BMW Einbauanleitung

Zusatzblatt zur Einbauanleitung 01 29 9 750 831

Änderung am Behälter Intensivreiniger

Supplement to installation instructions 01 29 9 750 831

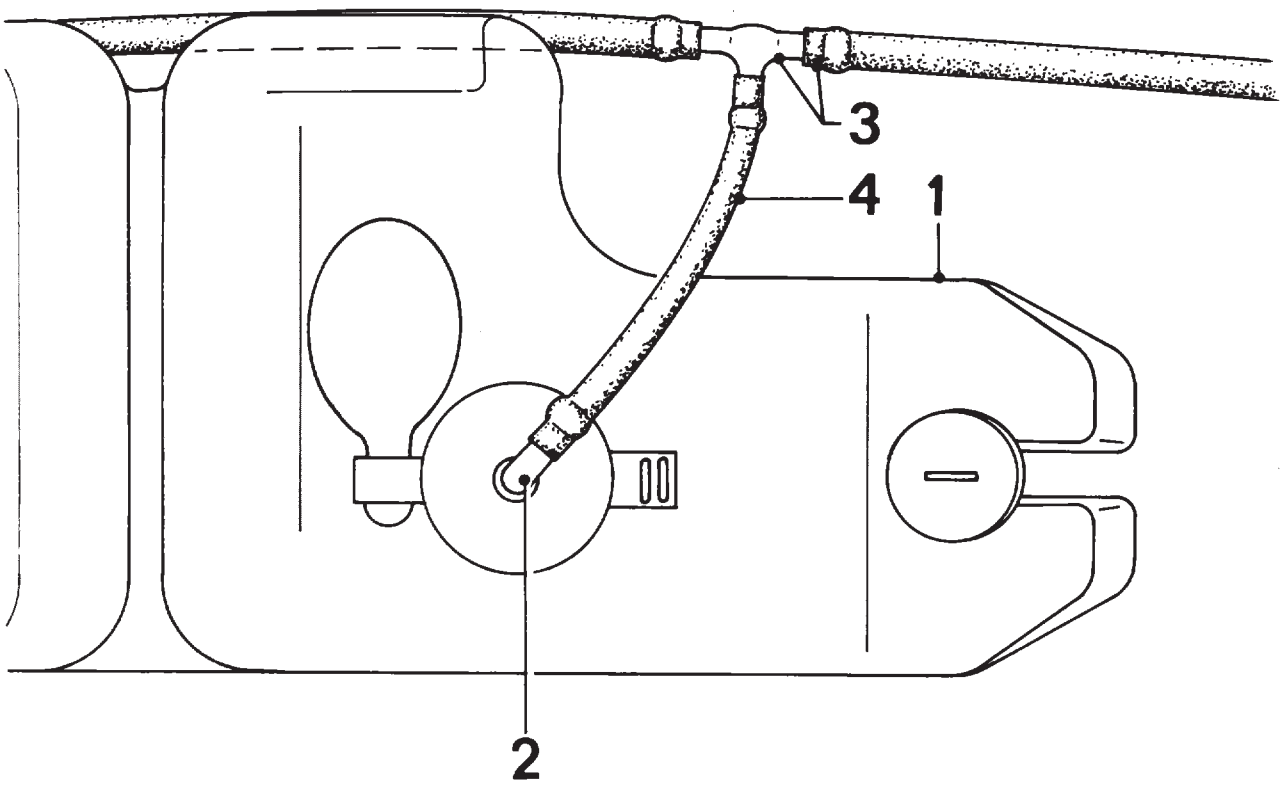
Um eine bessere Entlüftung des Zusatzbehälters — Intensivreinigung zu erreichen, muß der Verschlußdeckel mit einem Winkelstück und einer Schlauchleitung an der Intensiv-Reinigungsleitung angeschlossen werden (siehe Anlage).

1 Behälter Intensivreiniger
2 Winkelstück
3 Verteilerstück an Leitung Intensivreinigung
4 Schlauchleitung

To provide better ventilation at the additional intensive cleaner tank, the filler cap should be connected to the intensive cleaner hose with a pipe elbow and a length of flexible tube (see accompanying sheet).

1 Intensive cleaner tank
2 Elbow
3 Junction piece in intensive cleaner hose
4 Flexible tube
